RETTELSES DOKUMENTATION

FIELD CHANGE ORDER

NO: 19-105

Product	Sales no.	Equipment Affected
RC750	RC750 - 20	KBN719d s/n 238, MEM759 s/n 2942
	- 21	KBN720d - 398, - - -
	- 22	KBN721d - 1824, - - -
	- 23	KBN724a,c- 1585, - - -

NO: 19-105

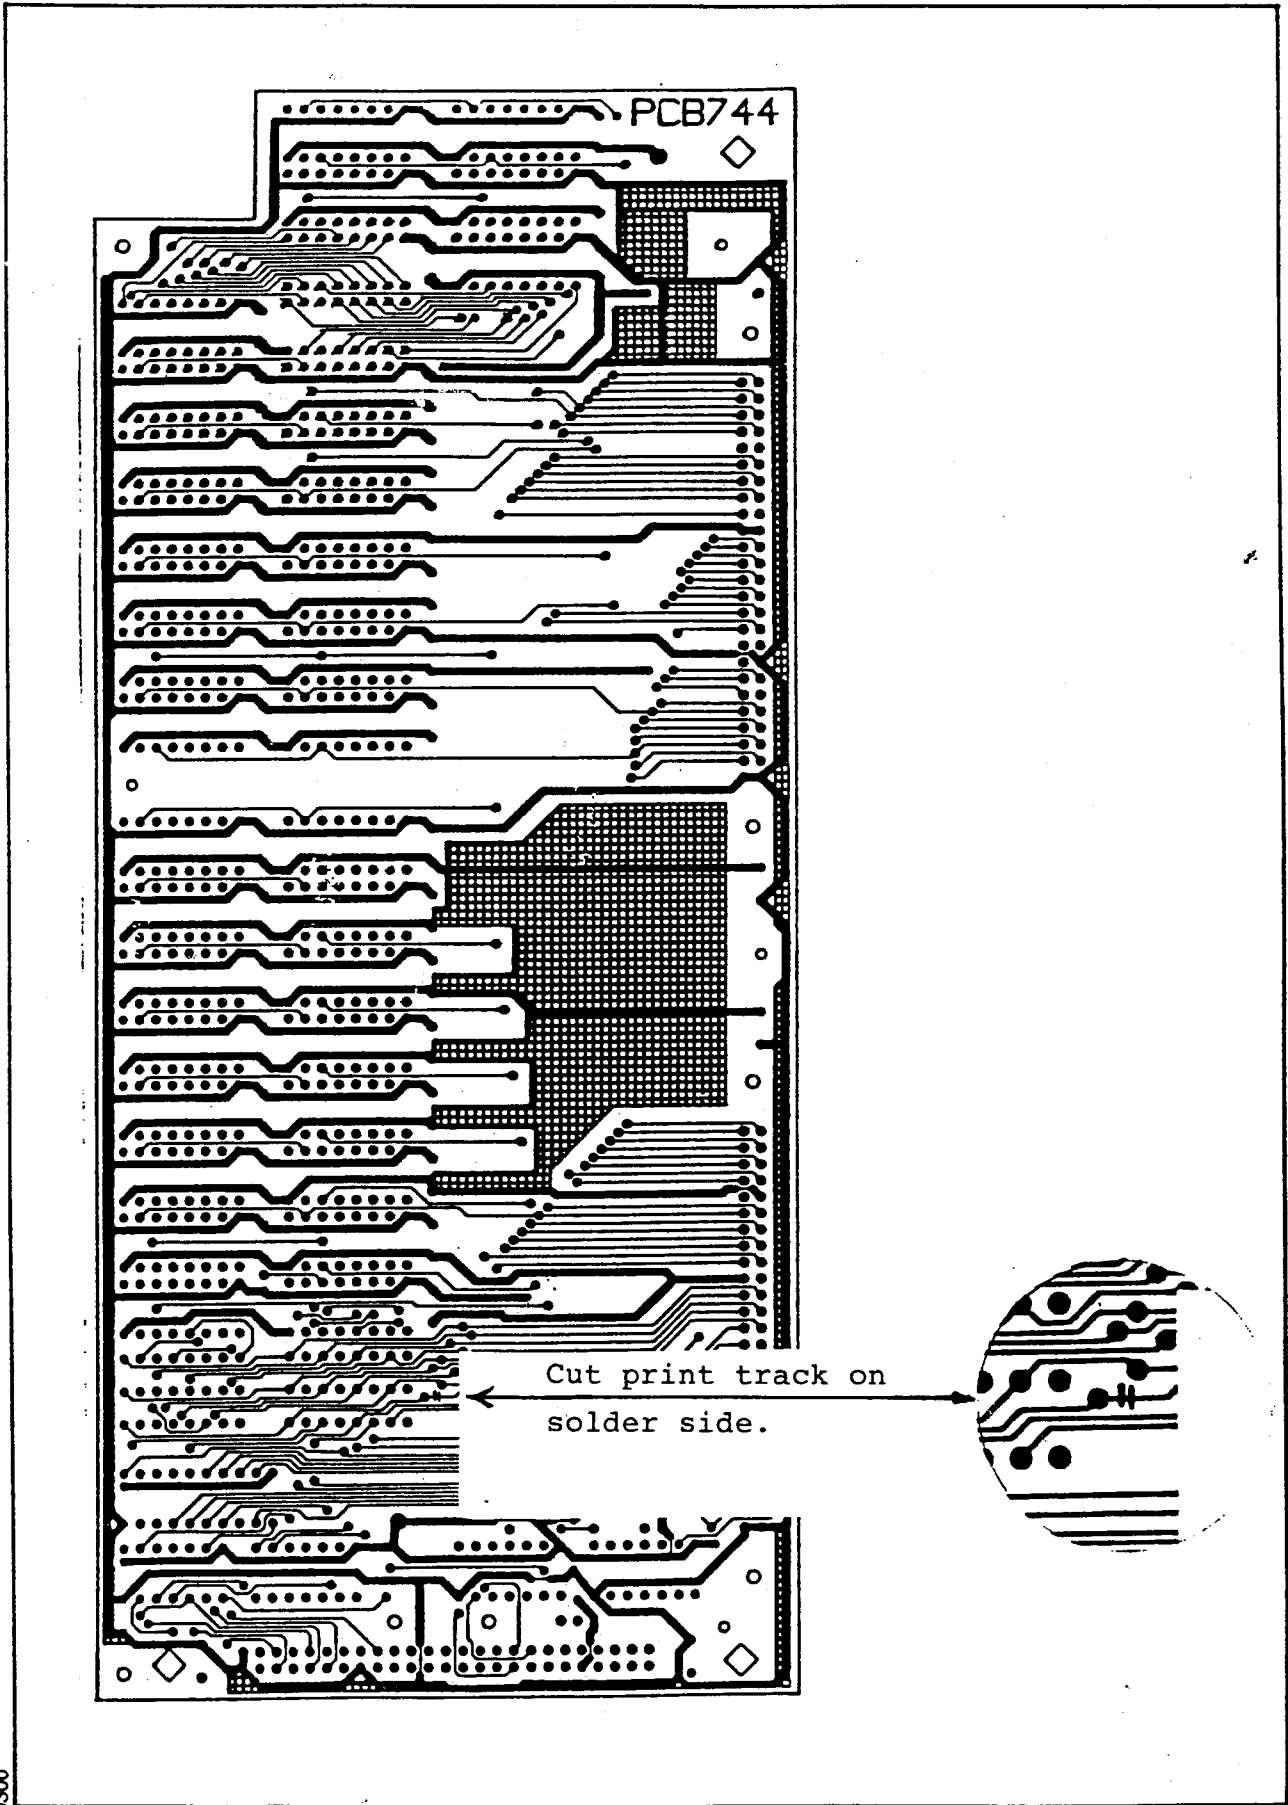
Sporadic memory faults may occur as a result of a too long signal path on the MEM759 board.

1. Cut a print track on solder side of the MEM759 board.
See next page.
2. Code FCO-label 19-105.

Cut print track on
solder side.
